3 検証：利水

4 検証：治水・塩害

図 4 - 2 1965 年（昭和 40 年）以降の地盤沈下量、砂利採取量、浚渫量

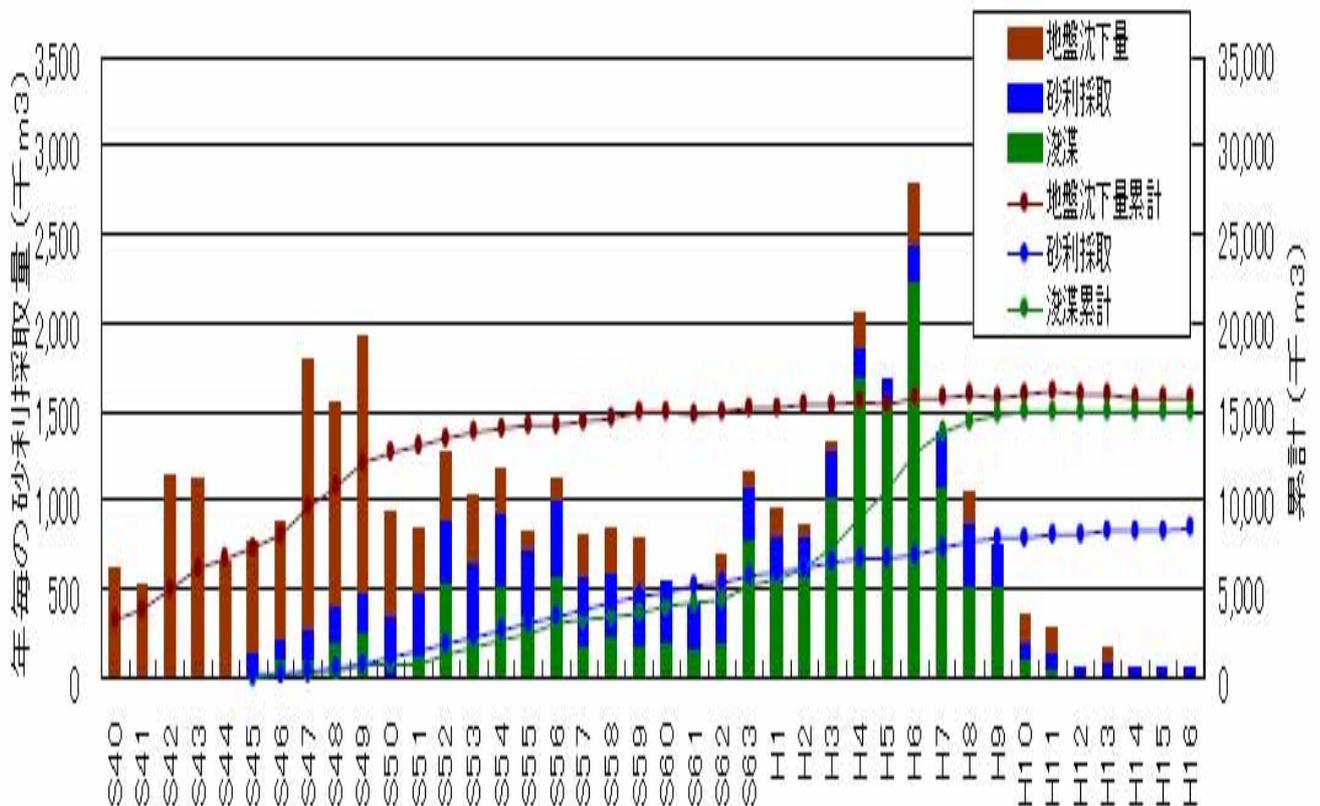
それに対して、浚渫、地盤沈下と砂利採取による河積の増大量は、図 4 - 2 より、以下のよう求められる。

表 4 - 2 のうち、長良川河口堰着工直前の 1988 年(昭和 63 年)の「昭和 45 ~ 63 年までの浚渫量 + 約 500 万 m³」は長良川河口堰がなくとも浚渫可能であり、長良川河口堰の建設によって可能となった浚渫としては、「1988 年(昭和 63 年) ~ 1997 年(平成 9 年)までの浚渫量 + 約 1,000 万 m³」とした。なお、ここでは地盤沈下は 1988 年(昭和 63 年)までにすべて発生したと仮定した。厳密には図 4 - 2 に示すように 1989 年(昭和 64 年)以降の地盤沈下もわずかにある。
